# Kohleausstieg und Wasserbewirtschaftungsplanung

Vorstellung der Stellungnahme der  
GRÜNEN LIGA  
(ausgewählte Aspekte)

Pressekonferenz, 01.07.2021

Umsetzung der Wasserrahmenrichtlinie im Elbe-  
Einzugsgebiet

Der Tagebau Welzow-Süd im Grundwasserkörper Schwarze Elster (SE 4-1):  
Ausschnitt aus Anhang 5-4-2, Anlage 2.1.2

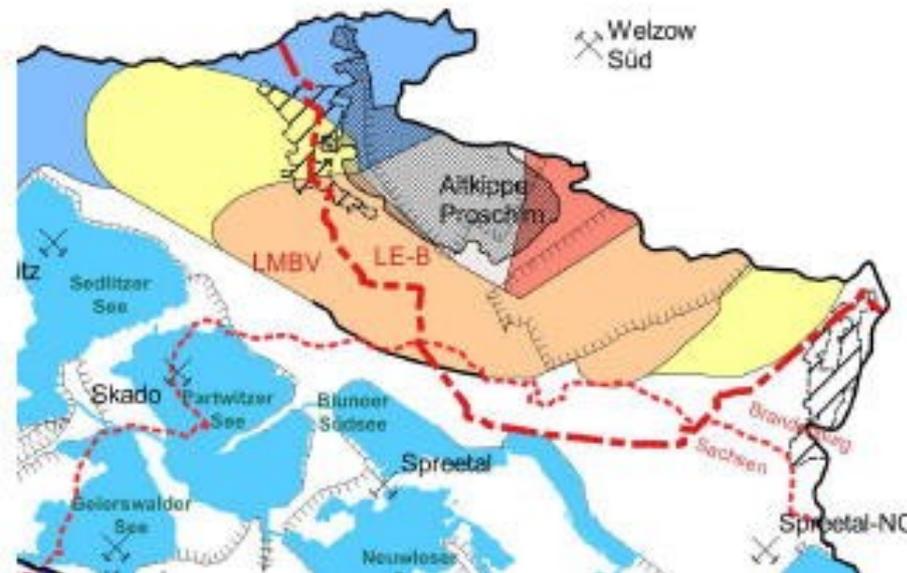
# Die „zukünftige Absenkung“ umfasst zum Beispiel Welzow-Süd II:

Die den weniger strengen Umweltzielen zugrunde gelegten „zukünftigen Absenkungsbereiche“

- suggerieren im BWP eine nicht stattfindende Verbesserung des Zustandes
- wurden vom Tagebaubetreiber LEAG vorgegeben
- entsprechen dem „Revierkonzept 2017“ ohne jede Berücksichtigung des gesetzlichen Kohleausstieges
- beruhen offensichtlich auf fehlerhaften Datengrundlagen

→ **keine geeignete Grundlage für die Ausnahmeprüfung nach WRRL**  
→ **Die Menge unvermeidbarer Kohleförderung ist unabhängig von der LEAG zu ermitteln.**

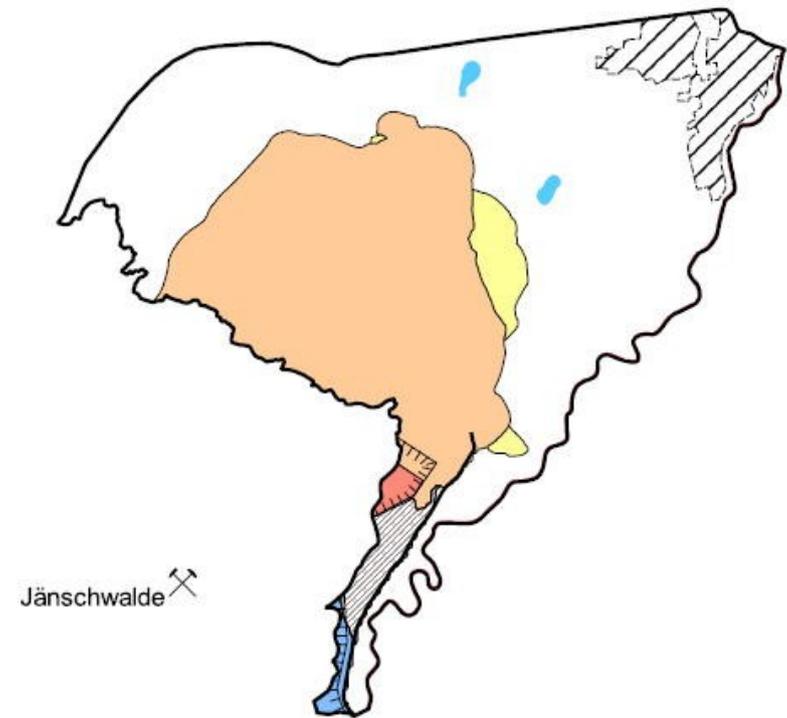
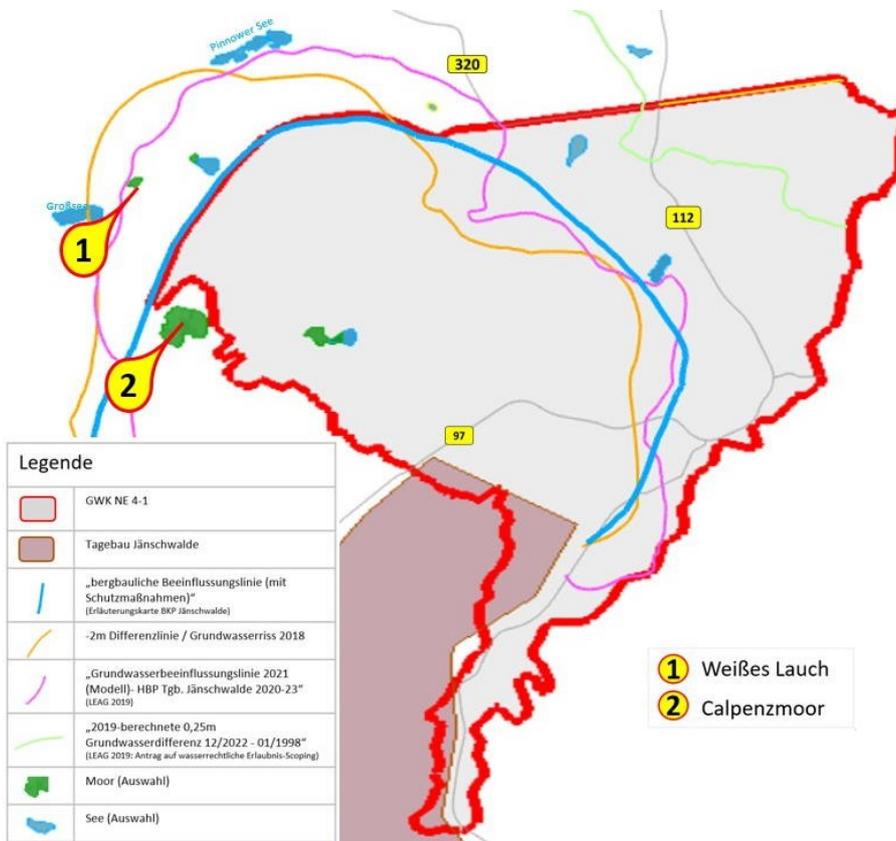
„Fest steht, dass das Lausitzer Energieunternehmen wegen der verkürzten Kraftwerklaufzeiten seine Kohlenförderung um zusätzlich etwa 340 Millionen Tonnen reduzieren muss“

Verzicht auf Welzow-Süd II = 204 Mio. t

Verkleinerung Tgb. Reichwalde = 70 Mio. t

→ Wo bleiben die restlichen 66 Mio. Tonnen im Boden?

Im Referenzszenario ohne gesetzlichen Kohleausstieg (!) bleiben 414,5 Mio. t im Boden

→ Im Bewirtschaftungsplan ist keine dieser Zahlen berücksichtigt.
